Dotyczy: postępowania o udzielenie zamówienia w trybie przetargu nieograniczonego objętego ustawą Prawo zamówień publicznych pn.: „**Dostawa części zamiennych do przenośników taśmowych typu PIAST dla Oddziałów Polskiej Grupy Górniczej S.A. – nr grupy 292-11-12.**”

Nr postępowania: 702500008

Działając w oparciu o art. 135 ust. 2, 6 oraz 137 ust. 1 ustawy Prawo zamówień publicznych Zamawiający **udziela odpowiedzi** na zapytania Wykonawcy oraz **dokonuje modyfikacji** treści Specyfikacji Warunków Zamówienia.

Pytanie 1:

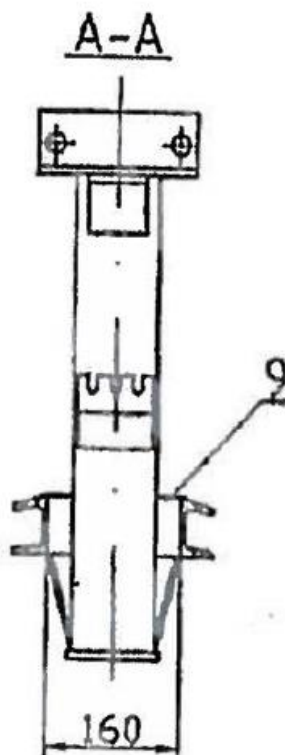
Proszę o wyjaśnienie w zakresie doprecyzowania rysunków w zakresie przekroju A-A. Na każdym z rysunków ceownik jest pochylony, jednak nie ma informacji na temat kąta pochylecia.

Zamawiający informuje, że pochYLECIE krótszych boków ceownika oznaczonego nr 9 przedstawionego na rysunku w przekroju A-A wynika tylko z sposobu jego odwzorowania na rysunku i nie występuje w gotowym elemencie.
